RPG.271.15.2021

Dotyczy zadania: „Budowa, przebudowa i rozbudowa dróg gminnych w mieście Sejny wraz z przebudową i budową urządzeń towarzyszącej infrastruktury technicznej”.

PYTANIA DO POSTĘPOWANIA

Pytanie 16.

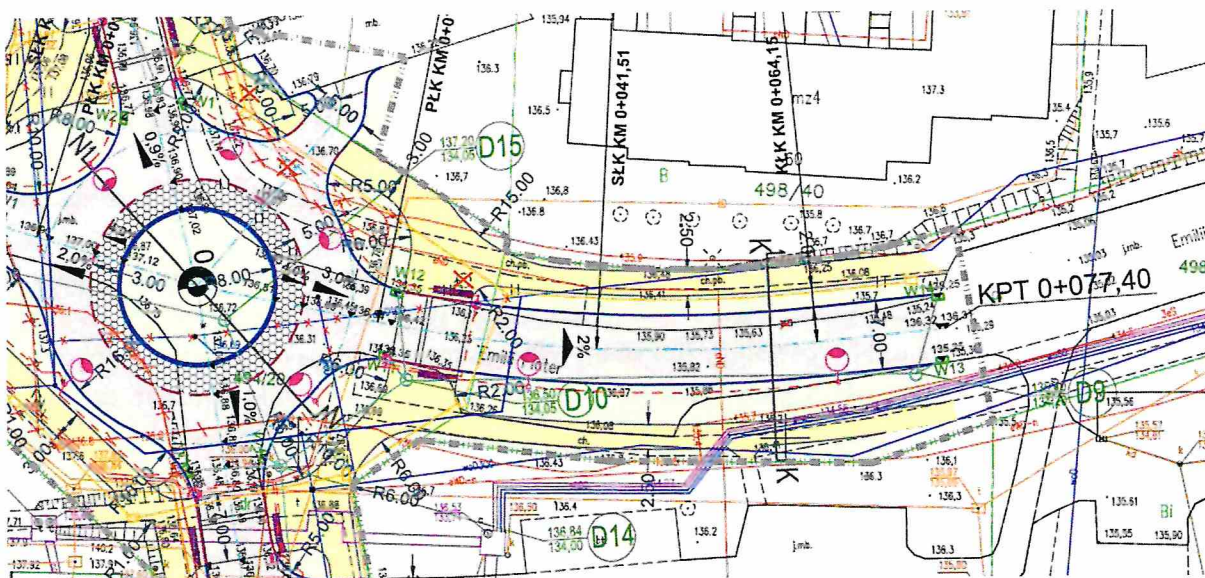
Zwracamy się z prośbą o jednoznaczną odpowiedź czy fragment drogi ul. E. Plater od skrzyżowania z ul. Wojska Polskiego jest w zakresie robót do wykonania, gdyż w opisie przedmiotu zamówienia dany odcinek nie występuje w żadnym z 3 zadań, a ilości w przedmiarze wskazują, iż nie jest on wzięty pod uwagę.

16. Przedmiar jest elementem pomocniczym , należy wykonać cały zakres robót zgodnie z projektem budowlanym, E. Plater stanowi element dojazdu do skrzyżowania typu rondo i jest ujęty w zadaniu II
